**Forum mondial de l'harmonisation
des Règlements concernant les véhicules**
Groupe de travail des dispositions générales de sécurité
111^e session

**Rapport du Groupe de travail des dispositions générales
de sécurité sur sa 111^e session (11-14 octobre 2016)**

Porte-échantillon (dimensions en millimètres)

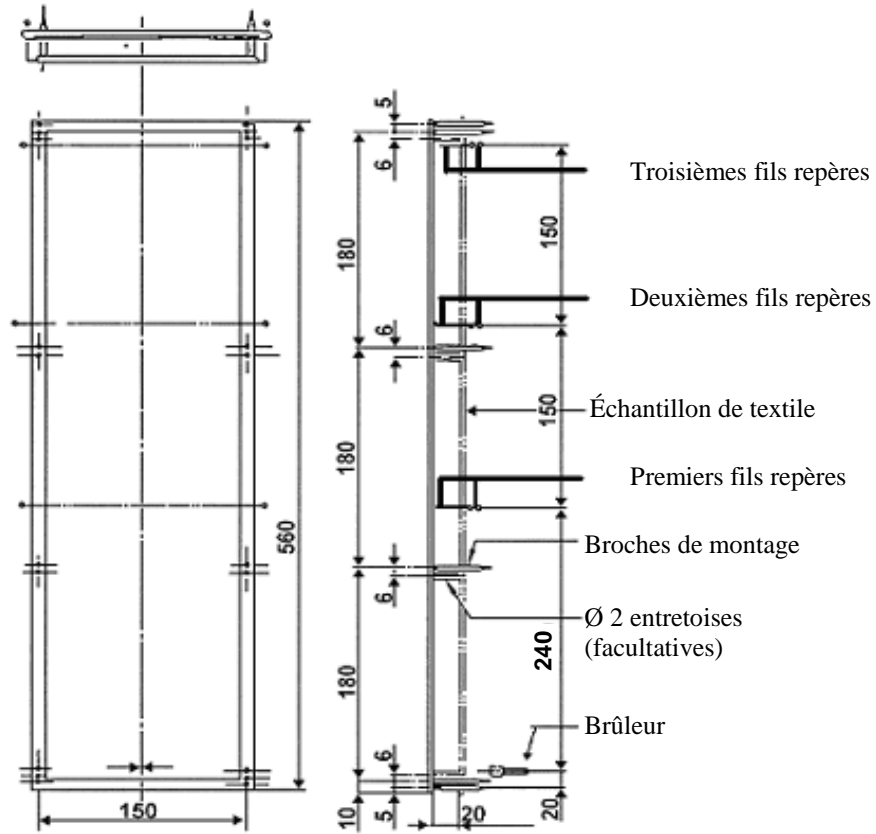
Figure 1, modifier comme suit (en supprimant la légende « Brûleur » en bas de la page et en remplaçant « 220 » par « 240 ») :
